OZNÁMENÍ ROZHODNUTÍ O VYLOUČENÍ ÚČASTNÍKA ZADÁVACÍHO ŘÍZENÍ

Název veřejné zakázky:	Obnova VO 2021, Brno – dodávka LED svítidel
Evidenční číslo veřejné zakázky:	7228
Identifikační údaje o zadavateli	
Název:	Technické sítě Brno, akciová společnost
Sídlo:	Barvířská 5, 622 00 Brno
IČO:	25512285
Veřejná zakázka podle předmětu:	Veřejná zakázka na dodávky
Forma zadávacího řízení:	Zjednodušené podlimitní řízení

Obr. 1 – Vámi předložený výpočet na ul. Blížká

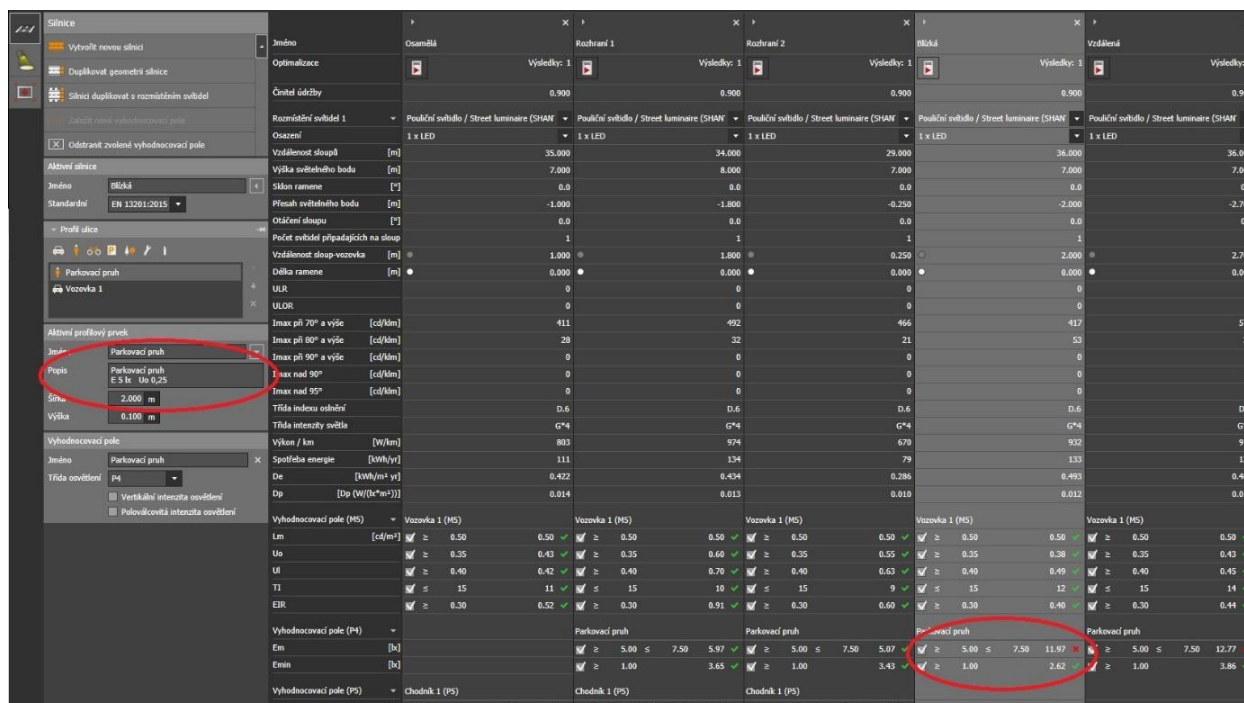
Komise při posouzení zjistila, že ve Vaší nabídce v předloženém výpočtu na ulice „Blízká - parkovací pruh“ a „Bítešská – Most nad tunelem z města“ není dosažena požadovaná celková rovnoměrnost, která se počítá dle vztahu:

Požadované hodnoty pro parkovací pruhy byly v zadávací dokumentaci definované v příloze č. 3 svazku 1 („výpočty“), viz obr. č. 1 níže. Tyto požadavky vychází z tab. 5.9 normy ČSN EN 12464-2 z prosince 2014 – *Světlo a osvětlení – Osvětlení pracovních prostorů – Venkovní pracovní prostory*. Dle „Vysvětlení zadávací dokumentace č. 2“ z 27. 5. 2021 je plocha „Bítešská – Most nad tunelem z města“ zaříděná do třídy M3. Dle tab. 1 normy ČSN EN 13201-2 z dubna 2019 – *Osvětlení pozemních komunikací – Část 2: Požadavky* má být

Obr. 2 – Vámi předložený výpočet na výpočtovou plochu „Bítešská – Most nad tunelem z města“

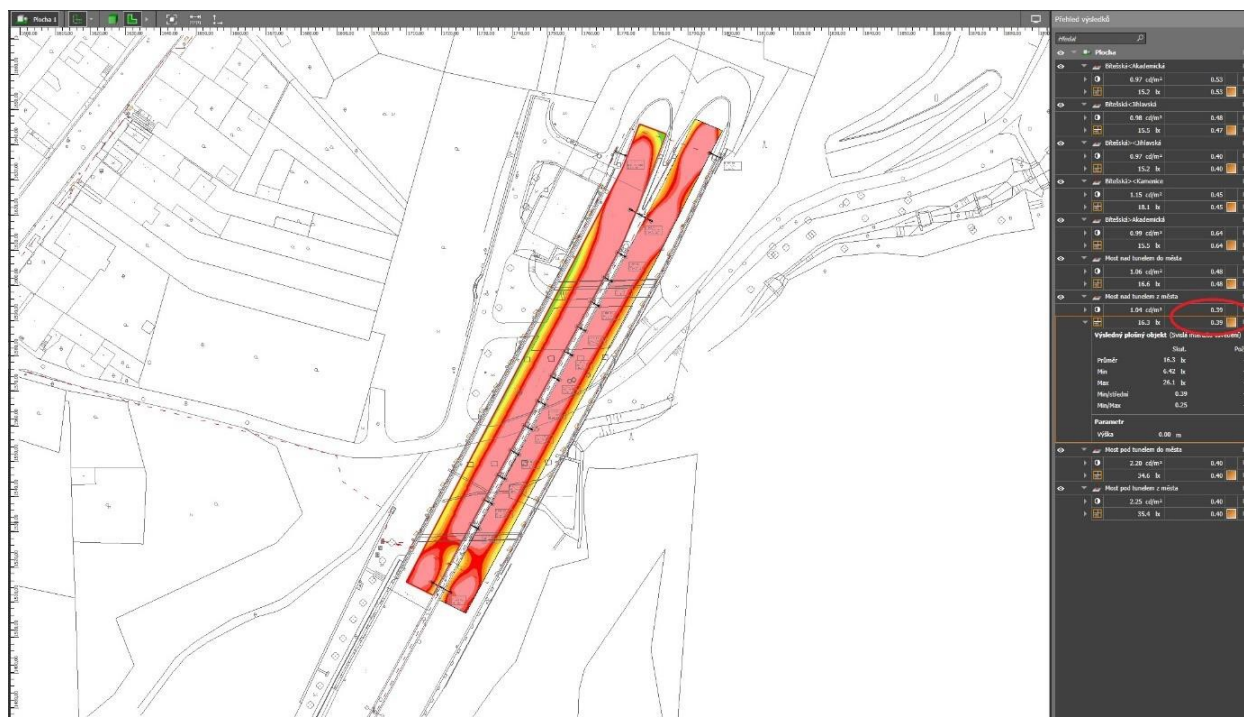
celková rovnoměrnost $U_o \geq 0,4$. V předloženém výpočtu uchazeč uvádí hodnotu 0,39, viz obr. č. 2 níže.
